ID	Contenuto delle prescrizioni inerenti il Progetto Esecutivo "Adeguamento e messa in sicurezza della S.S.131. Risoluzione del nodi critici - 1° stralcio dal km 158+000 al km 162+700"

* Sono rappresentate le prescrizioni inerenti aspetti del Progetto Esecutivo cartografabili.

Sito di deposito Calzoneddu
scala 1:2.000

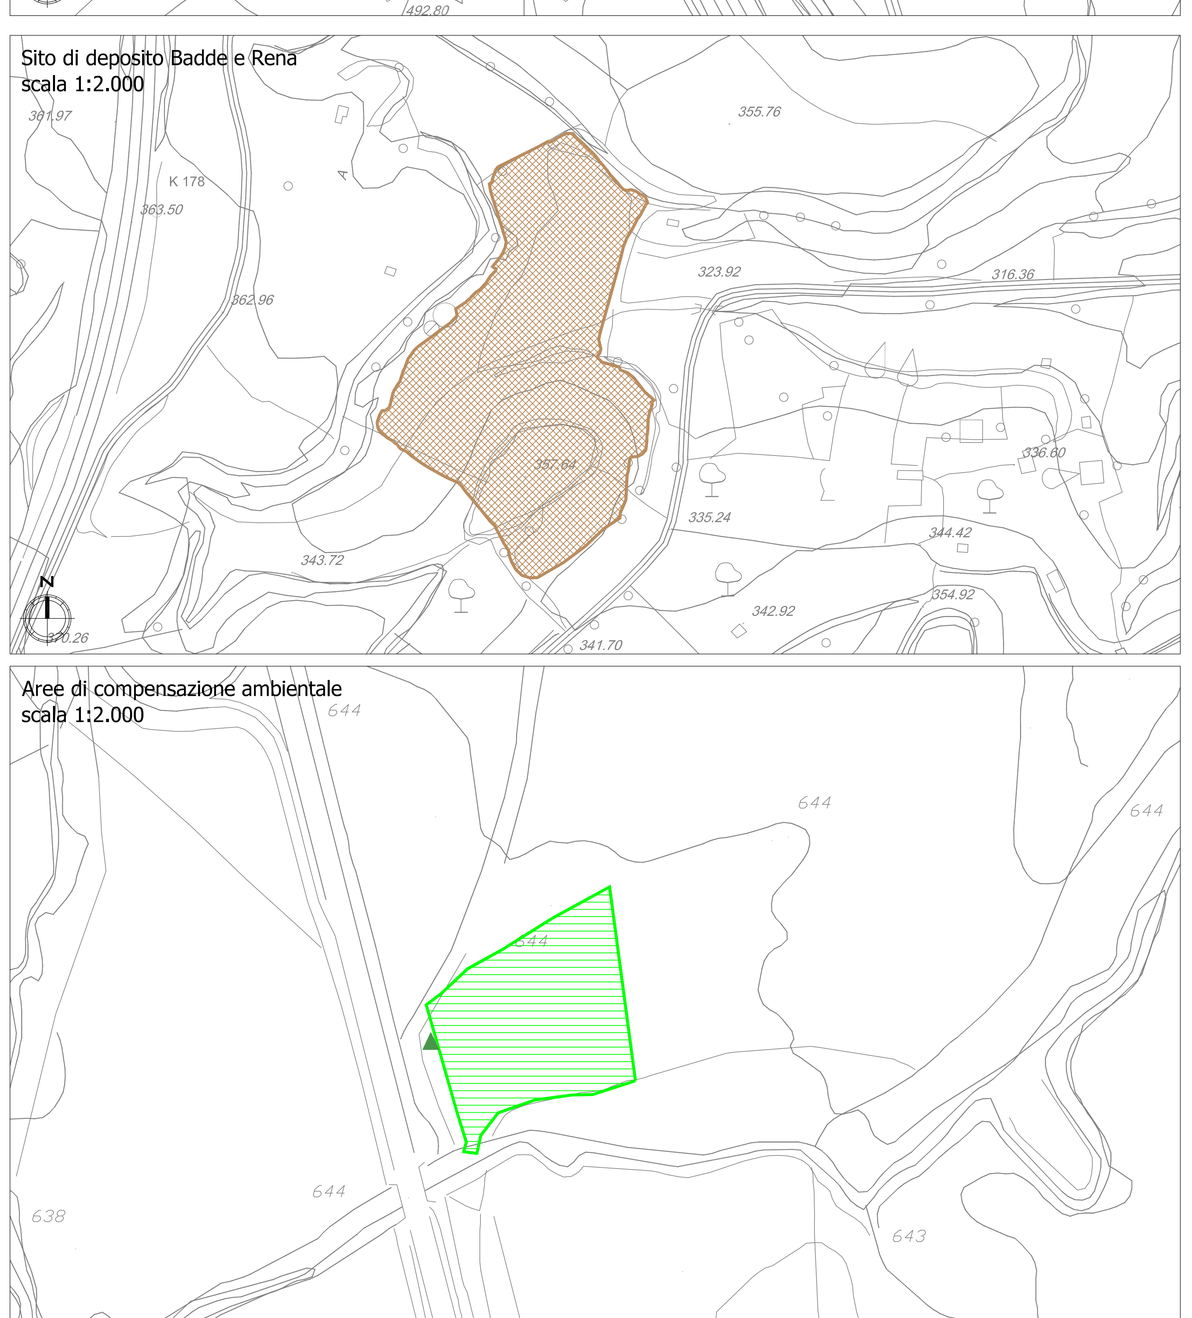
1.4.1.a	per i siti di destinazione finale individuati, si evidenzia la necessità che per gli stessi sia previsto un recupero ambientale integrale, comprensivo non solo delle opere di sistemazione morfologica, ma anche di: (1) ricostituzione dell'orizzonte superficiale di suolo; (2) ripristino della funzionalità pedo-agronomica; (3) rinaturalizzazione con impianto di essenze autoctone e arboree autoctone coerenti con il contesto vegetazionale dell'area d'intervento, che preveda altresì un idoneo piano di cure culturali per un orizzonte temporale di almeno due anni

1.4.1.c	si evidenzia che ai sensi del DM 161, costituisce modifica sostanziale del Piano di Utilizzo, tra l'altro, la destinazione del materiale escavato a un sito di destinazione o a un utilizzo diverso da quello indicato nello stesso Piano. Si ritiene che, non essendo stata ricontrata un'indicazione esplicita sull'approvazione dei progetti dei siti di destinazione (che dovrà essere riportata nella Dichiarazione di Avvenuto Utilizzo conformemente all'Allegato 7 al DM 161/2012), in fase di realizzazione del lavori lo stesso Piano di Utilizzo dovrebbe essere integrato allegando copia dei provvedimenti autorizzativi relativi ai lavori di rimodellamento morfologico dei siti di destinazione, al fine di garantire la certezza del riutilizzo del materiale escavato; definire lo status giuridico - amministrativo dei siti di destinazione finale dei materiali in esubero derivanti dagli scavi (identificati in siti di cava dismessi distribuiti lungo il tracciato);
